Forum Citybahnhof Ulm - Öffentlicher Dialog

DOKUMENTATION DER FOREN UND DES RUNDEN TISCHES VON
JULI 2011 BIS JANUAR 2012

Stadt Ulm - Hauptabteilung Stadtplanung, Baurecht und Umwelt
Münchner Straße 2 | 89073 Ulm | Tel.: 0731 1616156 | Email: citybahnhof@ulm.de |
www.citybahnhof.ulm.de

1c

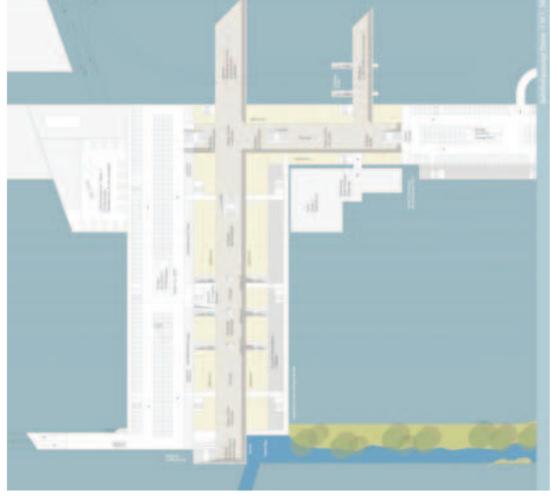
Die Unterführung zu den Bahnsteigen ...

... ist zu schmal, zu niedrig und praktisch ohne Tageslicht.

3a Der Bahnhof sollte mit wegweisend angeordneten Zugängen ...

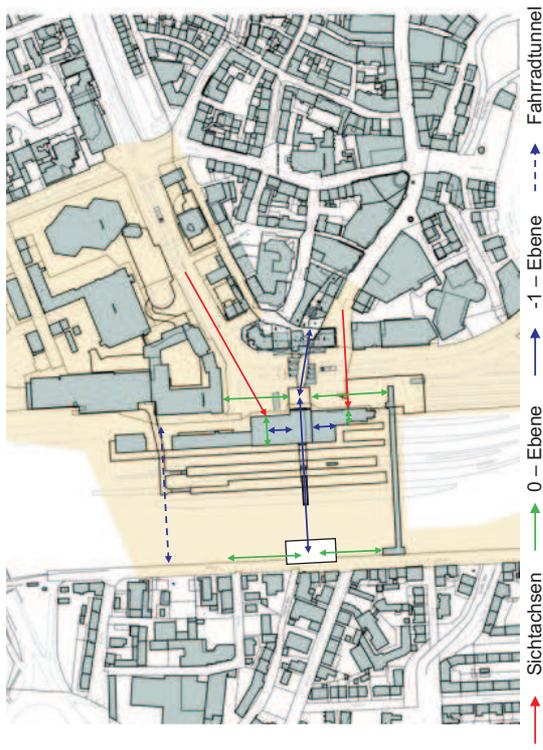
... eindeutig aus verschiedenen Blickachsen erkennbar sein.

3.3a Der Bahnhofshallenboden wird ...

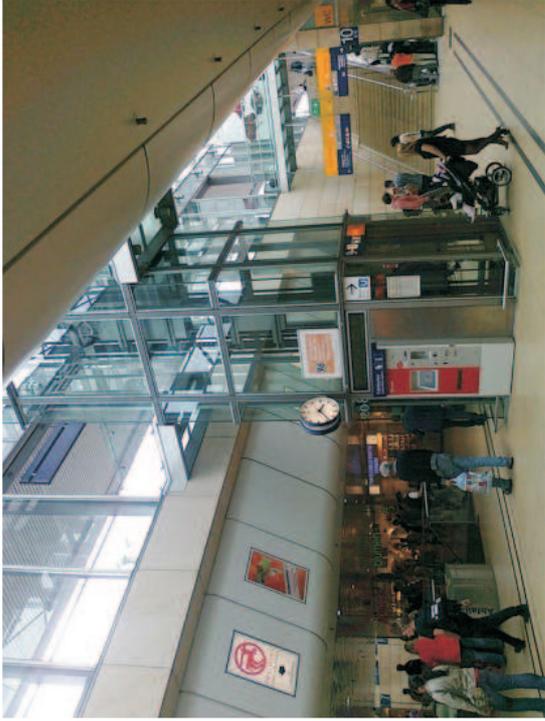
... auf die -1-Ebene abgesenkt und nach Osten vorgezogen.

3.5a Der Westzugang an der Schillerstraße wird baulich ...

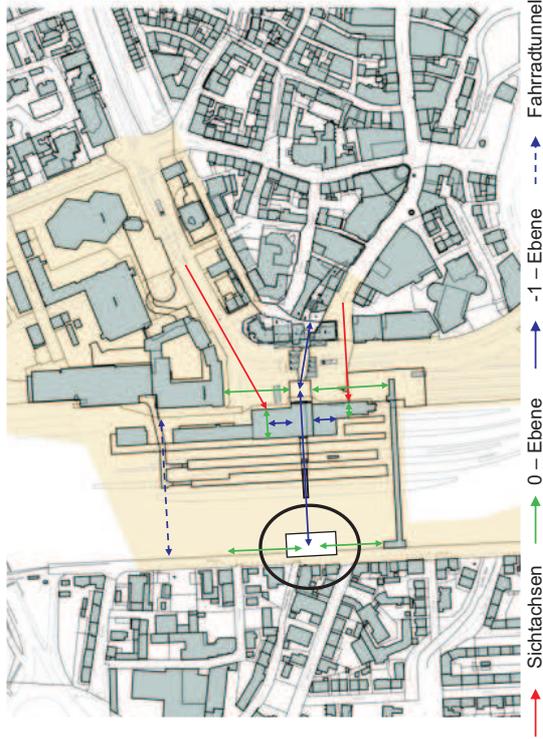
... und funktionell mit dem Dichterviertel verknüpft.

3.6 Nach Inbetriebnahme der Straßenbahn Linie 2 würden ...

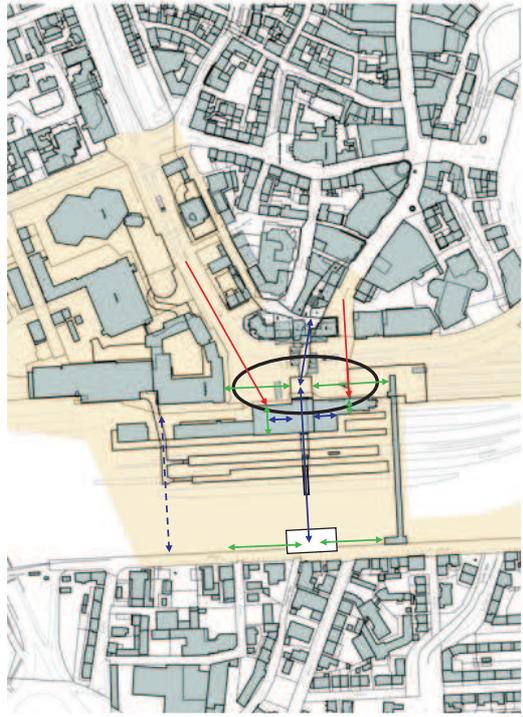
... die beiden Fahrspuren auf der Bahnhofseite für Busse reserviert.

Entwurf 2.3 AP Plan Mory Osterwalder Vielmo

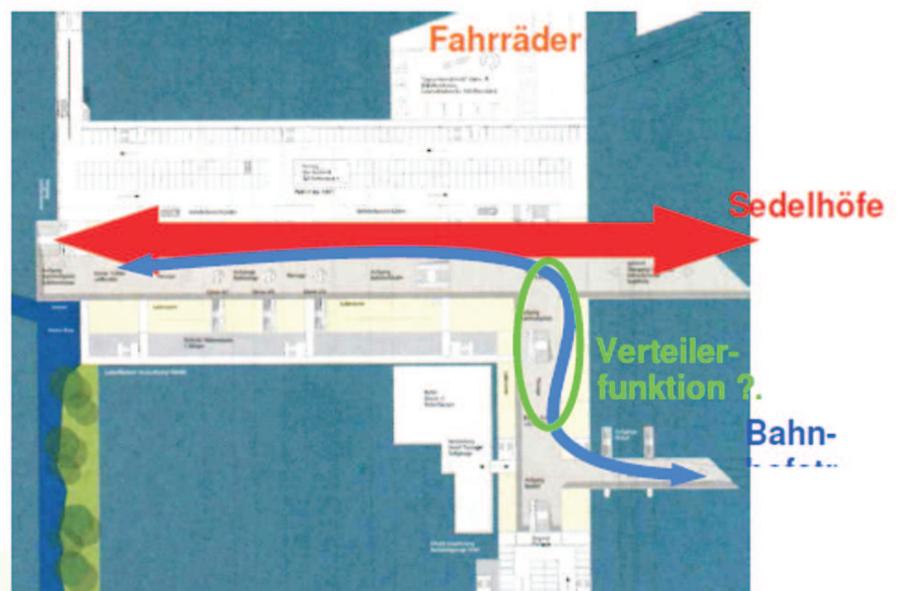
Hier gilt die am Entwurf 2.1 geäußerte Kritik im verstärkten Maß, da die Erschließung der Bahnhofstraße um zwei Ecken geführt wird. Die erwähnte Verteilerfläche wird diese Funktion sicher nicht erfüllen, da sie die gleiche Breite wie der Hauptgang und keinen Platzcharakter hat wie z.B. die B-Ebene der Frankfurter Hauptwache.
